**RAKENNUSAIKAISET MUUTOKSET:**

Kaupunginosa	Kortteli	Tontti	Viranomaisen arkistointimerkintöjä varten	
Nokia	27	2	Pinustustilaj	Juoks.n:o
Rakennustoimenpide	<b>UUDISKOHDE</b>		<b>PÄÄPIIRUSTUS</b>	
Rakennuskohde	<b>As Oy Nokian Viikin Puisto</b> Valborginkatu 3 37100 Nokia		Pinustuksen sisältö	Mittakaava
			<b>POHJAPIIRROKSET, TALO D</b> 1. ja 2.Krs	<b>1:100</b>
			Työlaji	Rakennusosa
			Suunnitteluala, työn numero ja piirustuksen numero	Muutos
			404	<b>ARK 005</b>

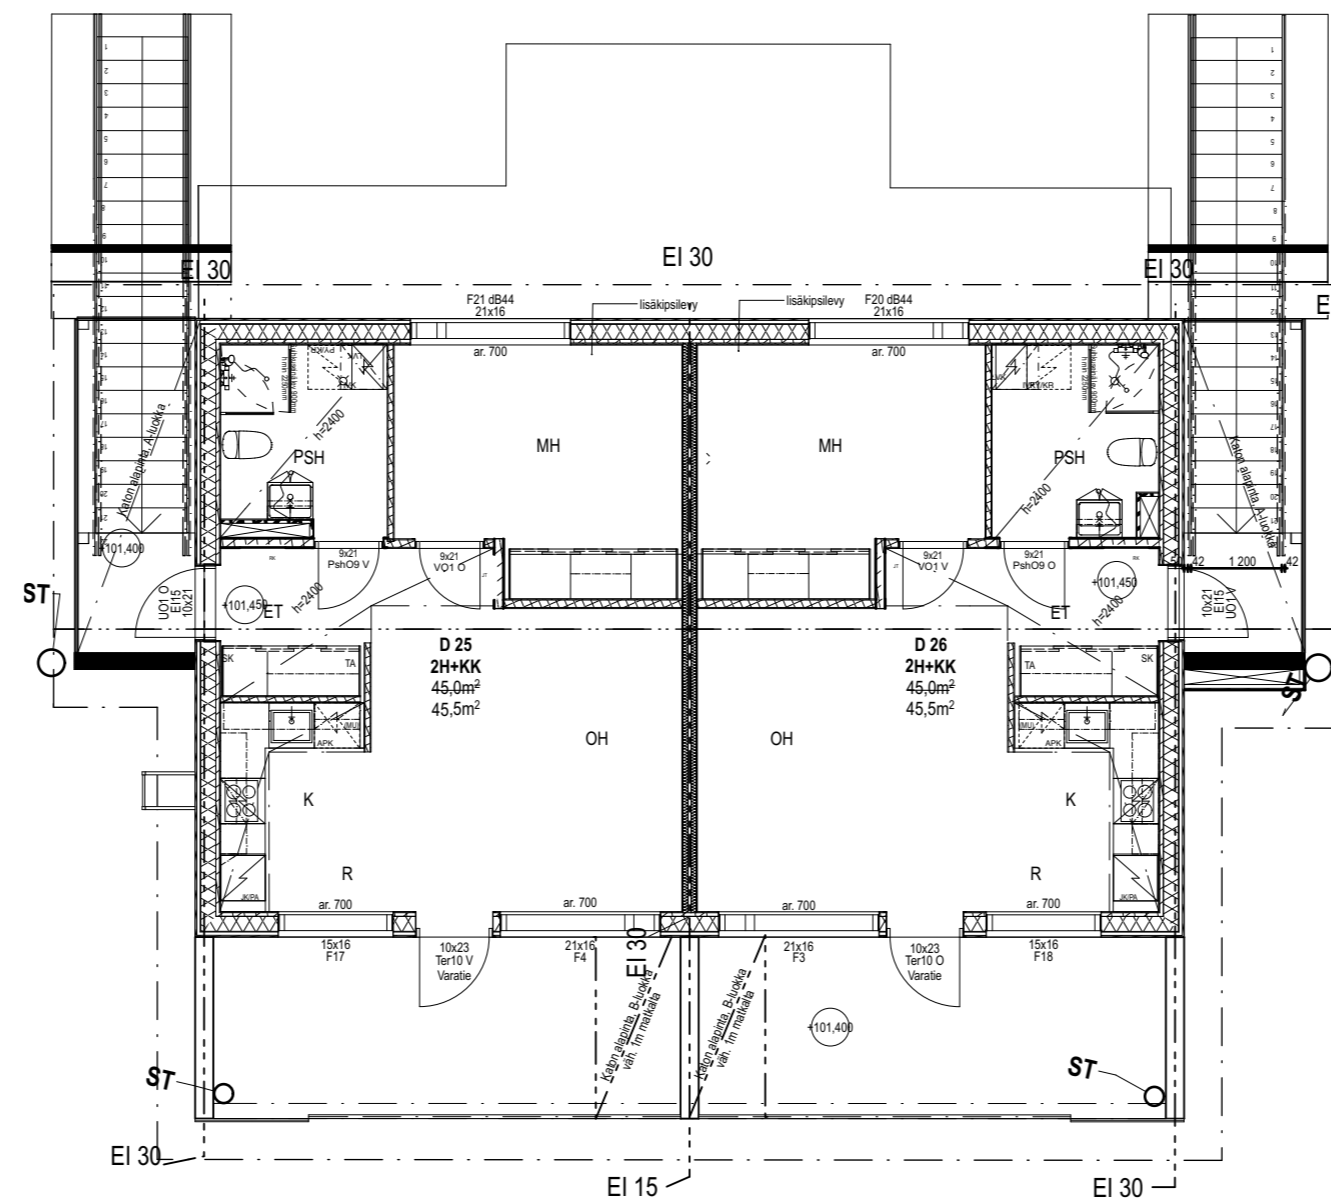
- G 14.11.2019 Lisätyt luhtiportaan vesikatteen alapinnan A-luokka vaatimus
- F 10.10.2019 Keittiösaarekkeen seinäke muutettu 1200 mm korkeaksi, MH:n ja OH:n välinen aukko 2900-->2100
- E 26.9.2019 Vesikatton pääty- ja sivuräystäät pidennetty 500 mm:n
- D 17.9.2019 Terrasin etukateet poistettu, lisätyt IV-kuulut luhtiportaan päähän, 2.krs parvekkeen palo-osastointi muutettu B-luokkaan
- C 17.6.2019 Seinärakenteita muutettu puurakenteiseksi (päädyt 1.krs ja huoneistonväliset seinät ja kantavia vs lisätyt), MH US lisätyt kipsilevy ja parannettu ikkunan dB arvoa.
- B. 18.12.2018 Seinärakenteita muutettu, huoneistoaloja muutunut, hormien paikat määritellyt, 2. krs asuntojen keittiöt ja kylpyhuoneet päivitetyt.
- A. 12.4.2018 Portaaseen lisätyt askelma, pihan korkoja päivitetyt, varaston lattiakorko laskettu +98,20 -> +98,10
